Oznámení o dodatečné informaci dle § 49 odst. 3) ZVZ

dne 16. 7. 2013 jsme obdrželi žádost o dodatečnou informaci č. 1 + 2:

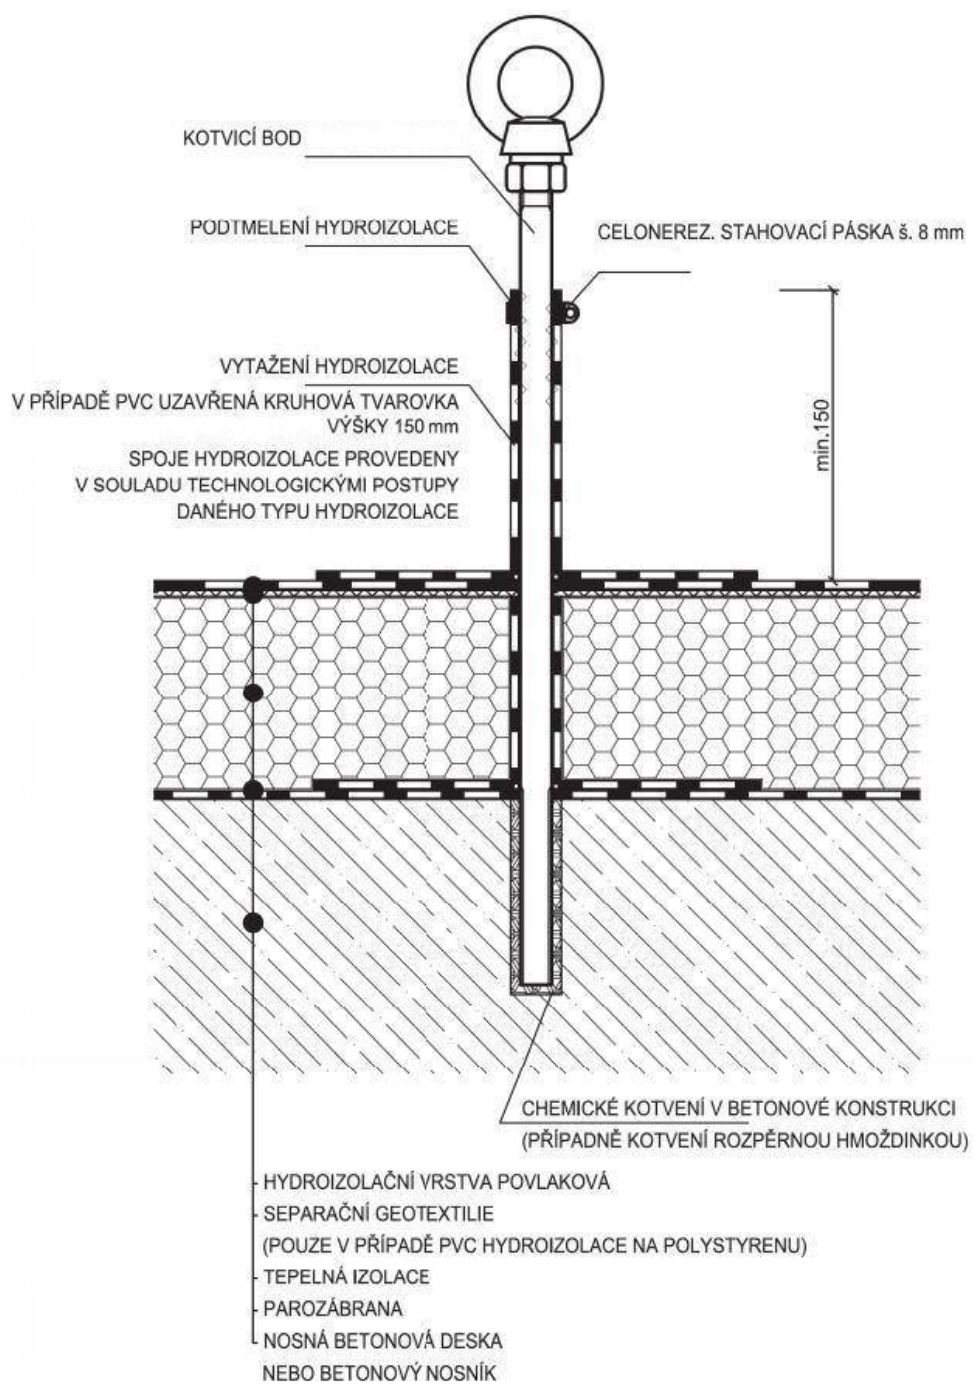
1. V technické zprávě str. 18 se mluví o zabezpečovacím zařízení na střeše - kde je ve výkazu výměr příloha č. 8 tato položka?

- na střeše bude instalován zabezpečovací systém proti pádu osob v provedení pouze pro udržovací práce, nikoliv pro horolezecké práce !! Kotvicí body budou chemicky kotveny k nosné části horního pláště střechy. Hydroizolační PVC-P fólie musí být vytažena min. 150 mm nad úroveň nového střešního pláště

1. Tato položka ve výkazu chybí. Dle PD (výkres střechy) se jedná o instalování 56 ks kotvicích bodů:

- ▪ systém pro udržovací práce, nikoliv pro horolezeckou činnost
- ▪ jedná se o nerezové kotvicí body s oky využívané jako lanové úchyty
- ▪ budou rozmístěny na dvouplášťové střeše a na rozlehlých jižních terasách (nově střechách)
- ▪ hydroizolační PVC-P fólie musí být vytažena min. 150 mm nad úroveň střešního pláště
- ▪ montážní rozestupy:
 - ☐ mezi jednotlivými lanovými úchyty max. 7,5 m
 - ☐ od lanového úchytu k okraji střechy min. 2,0 m
 - ☐ délka lana nesmí překročit 4,5 m
 - ☐ popis - dvouplášťová střecha
- ☐ počet 36 ks
- ☐ kotvení pomocí chemických kotev do nosné konstrukce horního pláště
 - ▪ popis – rozlehlé jižní terasy (jednoplášťové střechy)
- ☐ počet 20 ks
- ☐ kotvení pomocí chemických kotev do nosné stropní konstrukce
 - ▪ celkem se jedná o 56 ks kotvicích bodů
 - ▪ níže jsou uvedeny doporučené způsoby kotvení a provedení kotvicích bodů
